গণপ্রজাতন্ত্রী বাংলাদেশ সরকার
শ্রম ও কর্মসংস্থান মন্ত্রণালয়
কলকারখানা ও প্রতিষ্ঠান পরিদর্শন অধিদপ্তর

ক্যাপ পর্যবেক্ষণের তথ্য

কারখানার নাম	ডেনিসন অ্যাটার্মারস লিমিটেড
ঠিকানা	West Isdair, Police Line Fatullah, Narayanganj
কারখানার কোড	NRY061
কালার কোড

মূল্যায়নের ধরণ: অগ্নি মূল্যায়ন	পর্যবেক্ষণের তারিখ: ২৪-০১-২০২৩
১. পর্যবেক্ষণ

পরিদর্শন পর্যবেক্ষণ	Type of exit doors
কাপ আইটেম ক্যাটাগরি

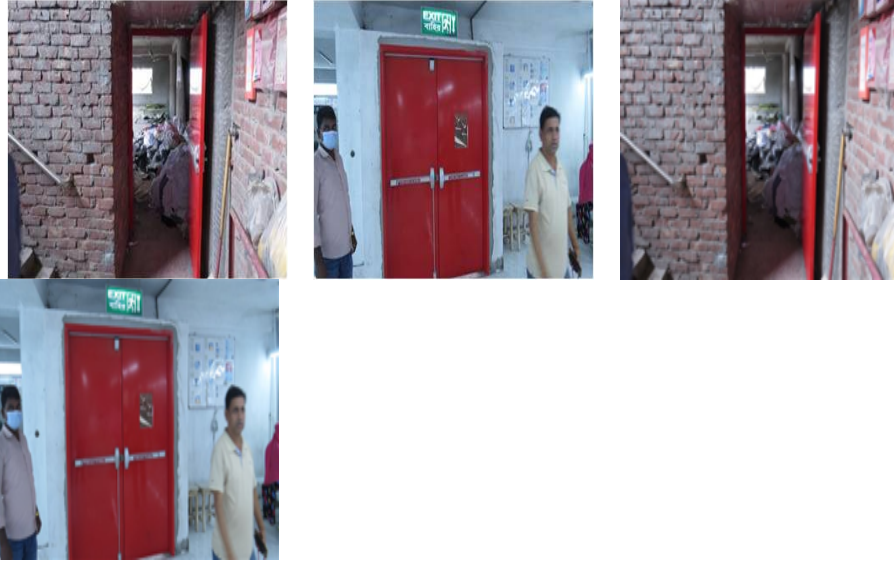
কার্যক্রম	All the exit doors need to be replaced by side swinging so that un-lockable doors can be opened easily in the direction of evacuation without the use of a key.
সুপারিশের তথ্যসূত্র	
কারখানার কার্যক্রম	we will replace the exit doors with outward swinging fire rated door
অগ্রাধিকার	৬ সপ্তাহ
চূড়ান্ত সময়সীমা	১০-১০-২০১৬
সংশোধিত সময়সীমা	১৫-০৮-২০২২
অগ্রগতির অবস্থা	সংশোধিত
মন্তব্য	30/09/2018: Fire detection, protection design drawing has been submitted in Dife but they got correction letter from taskforce on dated 28/08/2020 14/10/2020: The factory has been installed fire rated door but some doors have still siding type. 28/08/2022: Side hinged swing type doors are installed at all exits. 24/01/2023: Completed.
